特定原子力施設監視・評価検討会
(第57回)
資料5

第56回 特定原子力施設監視・評価検討会
サブドレンNo. 51の水位低下について（原因と対策）
におけるコメントについての回答

2017年12月26日

東京電力ホールディングス株式会社

本事象発生時の作業管理フロー

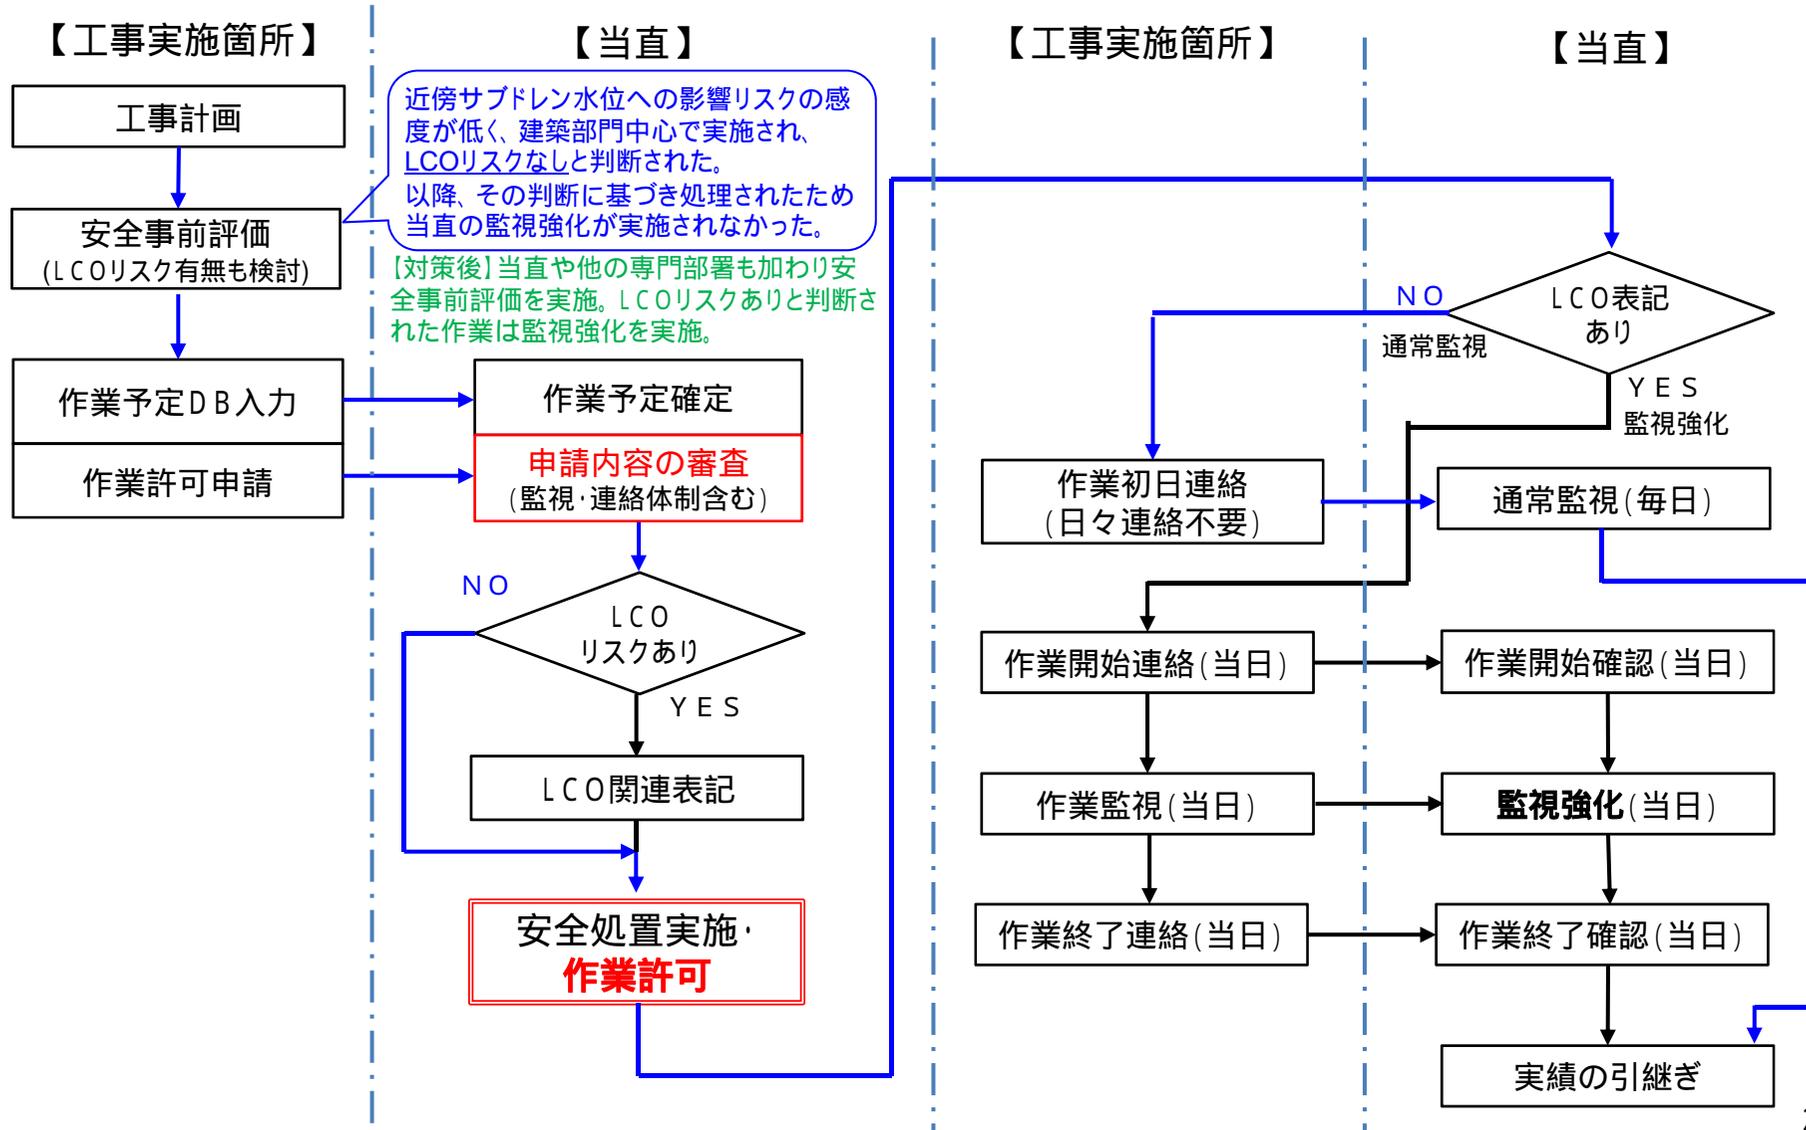
当直長は、掘削工事の内容を把握した上で、必要な安全対策がとられているか確認し作業の許可を与えるべき。今回の再発防止対策では、単に工事主管箇所から当直に情報共有を行うとしか記載されていないので、当直のチェック体制も含め改めて説明すること。

本事象発生前より、作業実施にあたっては、当直長が、工事实施箇所から申請された作業について、他作業との関わりや安全処置の妥当性等を審査し、必要な安全処置を実施したうえで作業を許可していた。また、工事实施箇所によりLCOリスクありと判断された作業については、当直長が作業当日の監視を強化していた。

本事象発生時は、掘削工事が近傍サブドレン水位へ影響を与えるかもしれないというリスクに対する感度が低く、建築部門中心で安全事前評価が実施されLCOリスクなしと判断されたため、当直長はその判断に基づき作業を許可し、当該作業に対する監視強化を行わなかった。

今後、重要設備やLCO逸脱関連設備の工事を実施する場合は、当直や他の専門部署も加わり複数の視点でリスクに対する感度を高めて安全事前評価を実施し、LCOリスクありと的確に判断し、当直長が作業中の監視強化を行う。
